Toni-Merkens-Weg 4, Landshuter Allee (östlich), Nymphenburg-Biedersteiner-Kanal (nördlich), Ernst-Curtius-Weg (westlich) und Sapporobogen (südlich) - Neue multifunktionale Sportarena im Olympiapark -

- A) Bekanntgabe des Wettbewerbsergebnisses
- B) Beschluss zur Realisierung des ersten oder zweiten Preises

Sitzungsvorlage Nr. 14-20 / V 13932

Beschluss der Vollversammlung des Stadtrates vom 20.03.2019 Öffentliche Sitzung

1. Preis

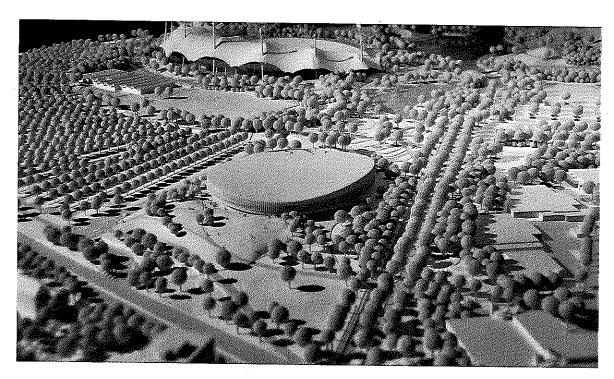
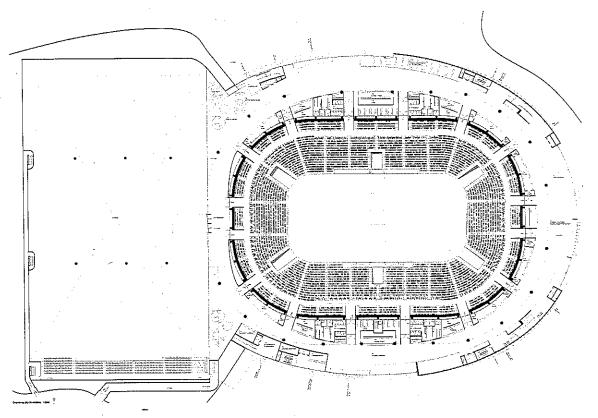
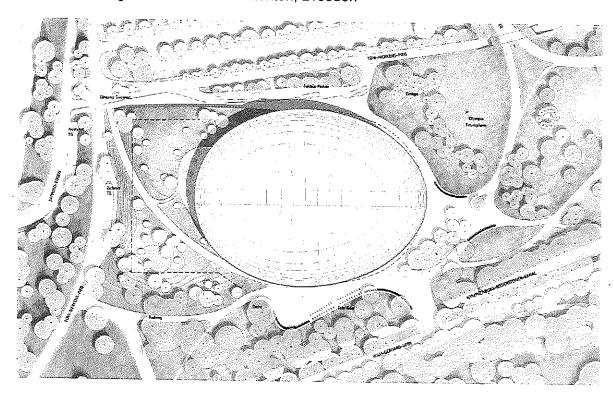
Das Projekt besticht durch seine selbstverständliche landschaftliche Einbindung in den Olympiapark. Die Gestaltungsfindung der Arena bezieht sich auf die ursprüngliche Vision des Gesamtgestaltungskonzeptes des Olympiaparks zur Schaffung einer organisch-architektonischen Landschaft. Der Entwurf nimmt mit seinem asymmetrischen Erscheinungsbild das Ursprungskonzept auf und kommuniziert respektvoll mit dem Olympiaensemble. Die Arena tritt als ovaler, eigenständiger Solitär - wie ein Stempel, der die Landschaft durchbricht - hervor. Das intensiv begrünte Dach und die vertikal strukturierte Fassade verstärken diesen Eindruck. Die Lamellenfassade, die sich über den verglasten Eingängen nach oben schwingt, betont die Haupteingänge. Die feine Bewegung der Dachkante und die Form der Dachfläche spiegeln die Landschaft wieder. Die dadurch entstehenden wechselnden Perspektiven werden positiv bewertet, könnten in bestimmten Bereichen sogar noch verstärkt werden. Die Fassade wird durch eine vertikale Lamellenstruktur bestimmt. Dadurch, dass die Lamellen am unteren Rand der Fassade unterschiedlich weit seitlich ausschwingen ergibt sich hier ein plastischer Effekt, wie wenn sich der untere Saum der Fassade nach innen wölben würde. Dieser Effekt wird durch die zurück versetzten gläsernen Eingangsbereiche noch verstärkt und betont diese entsprechend. Die Lamellen, die für den Baukörper und die Erscheinung des Gebäudes prägend sind, werden nicht von allen Jurymitgliedern gleichermaßen hochwertig eingeschätzt. Die Proportion der Fassadenelemente (Breite zu Tiefe) ist für eine Beurteilung zu schematisch.

Gut ist, dass die Beziehung nach außen – zu Natur und Landschaft – aus den umlaufenden Funktionsbereichen gegeben ist. Die Dachterrasse bietet den freien Blick auf den Olympiapark.

Die eingegrabenen Trainingsflächen werden zu einem begrünten Hügel modelliert, nehmen die Topografie auf und ermöglichen die logische Fortführung der Wege und der Landschaftsgestaltung des Olympiaparks mit der Anbindung von Vorplätzen im Norden, Osten und Süden der Arena. Dabei werden die Leitmaterialien aus dem Olympiapark (Olympiamastix, Granitpflaster mit Rasenfugen) übernommen. Die verwendeten Gehölzarten kommen zwar im Park vor, waren jedoch von Landschaftsarchitekt Grzimek seinerzeit für andere Situationen im Park vorgesehen. Die Wahl der Gehölzarten sollte entsprechend dem Parkpflegewerk dem historischen Gestaltungskonzept folgen. Die Grünkulisse gegenüber der Parkharfe ist im Bereich der Vorfahrt noch nicht überzeugend.

Das Gebäude ist sehr kompakt und wirtschaftlich konzipiert, die öffentlichen Bereiche sind entsprechend der zu erwarteten Personenanzahl räumlich gut und unspektakulär geplant. Orientierung und Lage der Funktionsbereiche sind schlüssig und gut organisiert, die Erschließung erfolgt über kurze Wege. Die Eisflächen sind auf einer Ebene gut bedienbar angelegt. Der Verzicht auf eine Teilung der Tribüne in Ober- und Unterränge wird positiv beurteilt. Dadurch entsteht über alle Ränge eine durchgehende Arena -ein Kesselohne dazwischenliegende Abstufung.

Positiv hervorgehoben werden die Lage der Tiefgaragen – Mannschaftsbus-Zufahrt und LKW-Anlieferung. Die Halteplätze für die Fan-Busse mit der gewählten Schrägaufstellung sind aus verkehrlicher Sicht möglich, da unabhängiges Ein- und Ausfahren gewährleistet ist, jedoch sind die Konflikte mit dem Baumbestand abzuwägen. Die getrennten Zugänge für Zuschauer - Heim-Fans, Gäste-Fans, für VIPs und Medienvertreter - scheinen schlüssig. Nicht nachvollziehbar ist die Erschließung für den Profisport. Der Zugang für den

Breitensport könnte aufgewertet und attraktiver gestaltet werden. Flächen für die Feuerwehr zur Sicherstellung der Erreichbarkeit aller Ausgänge aus dem Gebäude sind noch nicht in allen Bereichen gewährleistet. Feuerwehrflächen sollten in diesen Bereichen so in die Freiflächenplanung integriert werden, dass die gute landschaftliche Einbindung des Trainingsbereichs weiterhin bestehen bleibt.

Die Dachkonstruktionen sind konstruktiv logisch, durch orthogonale Fachwerkträgerroste aus Stahl gelöst. Die Grundstruktur aus Stahlbeton, Stahlbetonverbundbauweise und Stahlbetonfertigteilen ist einfach und unspektakulär zu bauen. Wirtschaftlichkeit, Nachhaltigkeit und Energieeffizienz wurden im Rahmen der Wettbewerbsaufgabe berücksichtigt.

Generell sind die Funktionsbereiche gut angeordnet. Der VIP Bereich im Westen und die VIP Sitzplätze im Norden bedingen lange Wege, die es zu verbessern gilt. Die Umkleiden des Nachwuchssports liegen zum Teil weit von den Trainingseisflächen entfernt.

Die Arbeit stellt einen herausragenden Beitrag dar, der sich harmonisch in das Ensemble Olympiapark einfügt, zugleich diesen durch seinen eigenständigen, feinen architektonischen Ausdruck bereichert und dem westlichen Parkeingang dadurch zu einer neuen Qualität verhilft.

- Grundsätzlich gilt, dass alle Belange des Brandschutzes abzuklären sind. Insbesondere die Rettungswegführung im westlichen Bereich der Tiefgarage und der Trainingsflächen ins Freie muss auch vor dem Hintergrund, dass diese Ausgänge Angriffsweg für die Feuerwehr sein können, überarbeitet werden. Die Bemessung der nach VStättV erforderlichen Rettungsweglängen und -breiten ist detailliert für die Nutzungsbereiche zu überarbeiten.

- Die Tribünenkonstruktion ist in Bezug auf eine größere atmosphärische Dichte und verbesserte Sichtwinkel zu überarbeiten.
- Es ist zu prüfen, ob eine partielle, indirekte natürliche Belichtung der Spielfelder, die auch für den Breitensport genutzt werden, geschaffen werden kann.

- Die Wegeführung der einzelnen Nutzergruppen aus der Tiefgarage heraus in die unterschiedlichen Funktionsbereiche ist zu entflechten und übersichtlicher zu gestalten.

- Der Zugang für den Breitensport soll aufgewertet und attraktiver gestaltet werden.
- Die im Nahbereich sich gegebenenfalls ergebende hermetische, zaunartige Wirkung durch momentan bis zum Boden geführte Lamellenfassadenbereiche sollte überprüft werden.

- Die innere Organisation ist in Abstimmung mit den Nutzern im Detail zu überarbeiten.
- Die Auswahl der Gehölzarten ist auf Grundlage des Parkpflegewerks in Abstimmung mit der LH München zu überarbeiten.

2. Preis

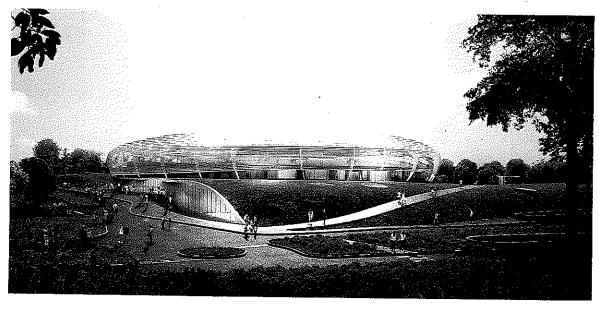
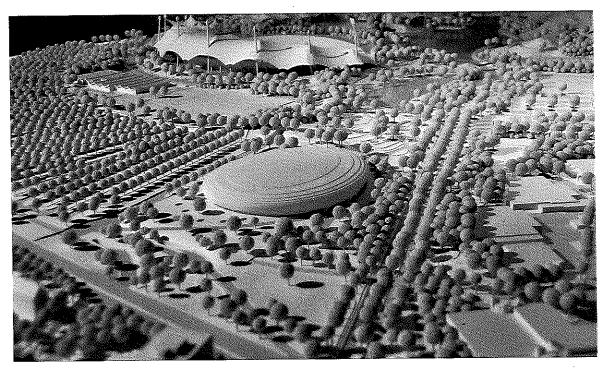
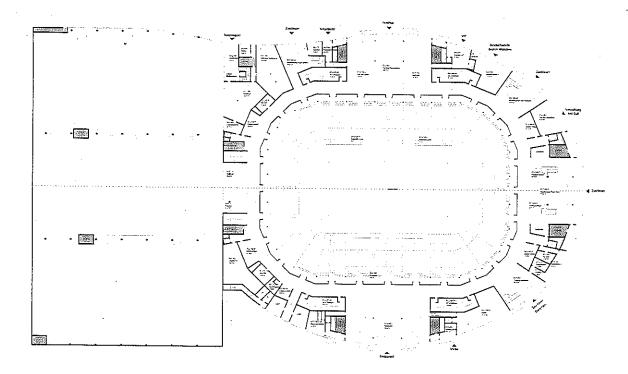
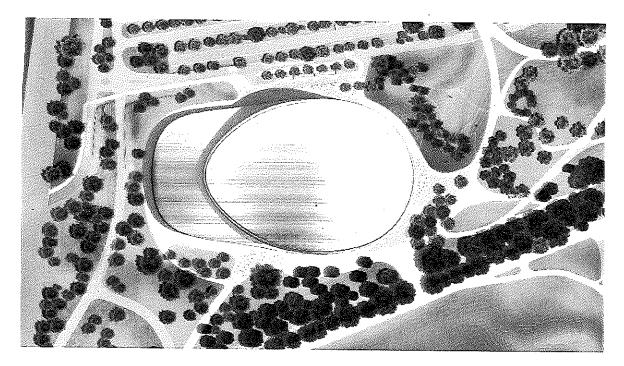
Den Verfassern gelingt es nach dem Vorbild eines "Flusskiesels", eine archetypische Grundform aller Sportarenen, wirkungsvoll und unaufgeregt im Olympiapark so zu platzieren, dass sich die angestrebte "Ästhetik der Selbstverständlichkeit" einstellt. Die Reduktion des Baukörpers auf das klar ablesbare Volumen erleichtert die landschaftliche Einbettung und ist gleichzeitig so markant wie übersichtlich. Die Eingänge auf der Ebene 0 ergeben sich so fast zwanglos in Bezug auf das Wegesystem im Umfeld der Arena.

Von den im Westen angeordneten Spielfeldern unter der angeböschten Parklandschaft mit kreisförmigen Oberlichtern entwickelt lediglich die nördliche Raumkante eine ablesbare Gebäudetypologie mit dem Vorteil einer zusätzlichen Nordbelichtung für die angrenzenden Hallen des Breitensports. Der Punkt, an dem die Böschung im Westen auf die Vertikalfassade im Norden trifft, entspricht nicht der Selbstverständlichkeit der Gesamtkomposition.

Zufahrten, TG und Wegeerschließung sind folgerichtig und bündeln den Zutritt zur Arena von Nordosten, Osten und Südosten. Die Anordnung der Fanbusse und Taxi hintereinander ist aus verkehrlicher Sicht nur sinnvoll, wenn unabhängiges Ausfahren (v.a. der Busse) sowie eine Vorbeifahrt möglich ist. Die Eingangsbereiche führen unmittelbar in den Ringkorridor, von dem Ausblicke zum Park in alle Richtungen angeboten werden. Der Eingang zum Breitensport liegt zwar richtig, ist aber unterrepräsentiert. Flächen für die Feuerwehr zur Sicherstellung der Erreichbarkeit aller Ausgänge aus dem Gebäude sind noch nicht in allen Bereichen gewährleistet. Feuerwehrflächen sollten in diesen Bereichen so in die Freiflächenplanung integriert werden, dass die gute landschaftliche Einbindung des Trainingsbereichs weiterhin bestehen bleibt.

Gestalterisch ebenfalls selbstverständlich, aber auch bereichernd sind die geschwungenen Bänke zur Fassung der Parkwege im südöstlichen Vorplatzbereich.

Das Primärtragwerk aus Backbone ist allenfalls gestalterisch nachvollziehbar, wird jedoch weder konstruktiv noch wirtschaftlich als zielführend erachtet. Die spannende Frage ist, ob es den Entwurfsverfassern gelingt, den formalen Anspruch eine horizontale Dachhaut über eine Krümmung in die Vertikale zu führen, überzeugend, technisch und gestalterisch einzulösen. Im Preisgericht wurden Zweifel geäußert und eine wirtschaftliche Realisierbarkeit in Frage gestellt.

Im Übrigen sind sowohl das Verhältnis NF/BGF mit 0,51 als auch das Verhältnis von A/V dank der kompakten Bauweise im Normbereich und darüber.

Die Vermischung von Breitensport- und Eventbereich ist aus Betreibersicht unglücklich. Die Räume der Administration sind zum Teil weit voneinander entfernt. Die Rüstfläche kann von den LKW nicht direkt angefahren werden. Das Eventequipment muss von der LKW Entladestelle über Lastenaufzüge auf die Ebene der Rüst- und Veranstaltungsfläche gebracht werden.

Insgesamt ist es ohne Zweifel ein außerordentlich wertvoller Beitrag mit starker, sportdynamischer Ausstrahlung, der den Olympiapark bereichert, ohne sich zu selbstbewusst in Szene zu setzen.

Anerkennung

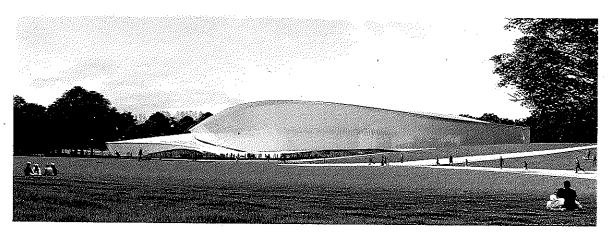
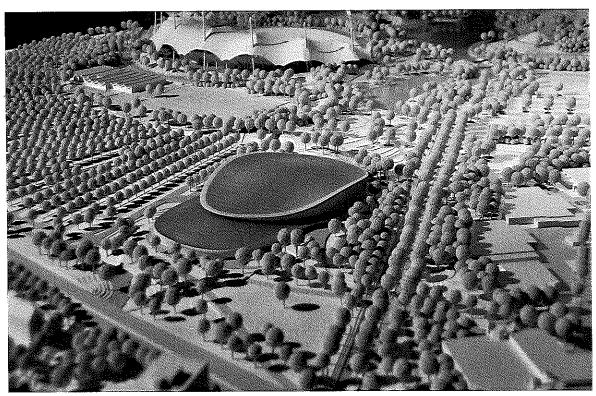
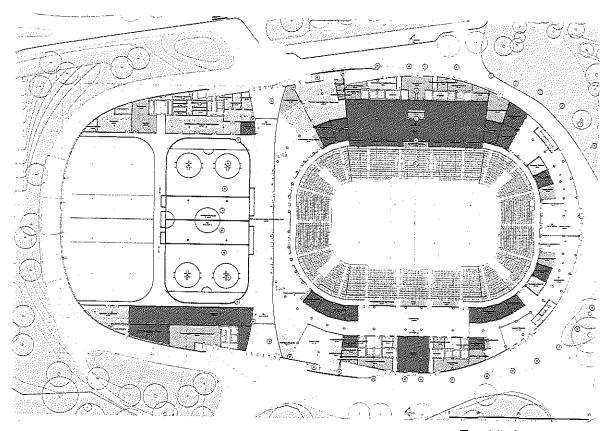
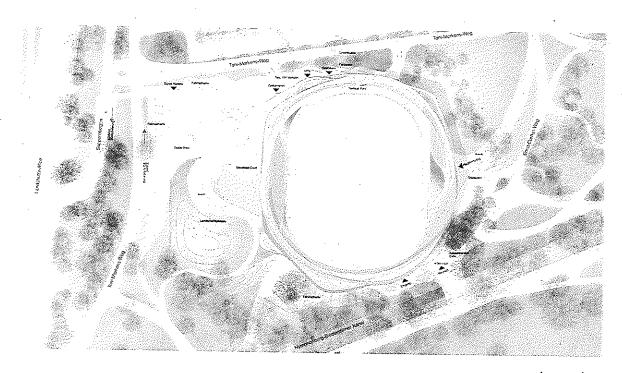
"Geschwindigkeit, Kraft und Begeisterung des Sports" einzufangen und sich gleichzeitig respektvoll in den Olympiapark zu integrieren wird von den Verfassern als Ziel formuliert. Ein Anspruch, der in einer dynamisch geschwungenen zweigliedrigen Gebäudeform effektvoll und selbstbewusst umgesetzt wird. Das große Volumen des Bauprogramms wird aufgeteilt in die kleinere Baumasse des Breitensports- und Trainingsbereiches und die größere Baumasse der eigentlichen Arena. Es entsteht ein gegliederter, aber dennoch als Einheit konzipierter Baukörper mit weitgehend geschlossener Fassade und großer Eigenständigkeit, was durchaus positiv gesehen wird. Es wird aber hinterfragt, ob dieser "große Auftritt" die angemessene Antwort für diesen Ort ist, da die großflächige Überbauung und die Volumetrie eine große Dominanz gegenüber dem parkartigen grünen Ambiente entwickeln. Die Einbindung in die Strukturen und das Wegenetz des Parks hingegen ist durchweg gelungen. Ein interessanter Beitrag kann die Passage durch das Gebäude als Teil des öffentlichen Wegenetzes sein, sie bietet attraktive Einblicke in Arena und Breitensport für die Parkbesucher.

Bei der Organisation der Funktionsbereiche wird die Anordnung der Trainingsflächen auf drei unterschiedlichen Ebenen, z.T. übereinander kritisch gesehen.

Die geforderten Raumgrößen werden z.T. deutlich unterschritten, insbesondere im Bereich der VIP-Lounge, Lager- und Kabinenflächen.

Die Verkehrserschließung erscheint knapp bemessen; eine direkte Anbindung des Stellplatzbereiches der Mannschaftsbusse an den Profibereich ist nicht gegeben.
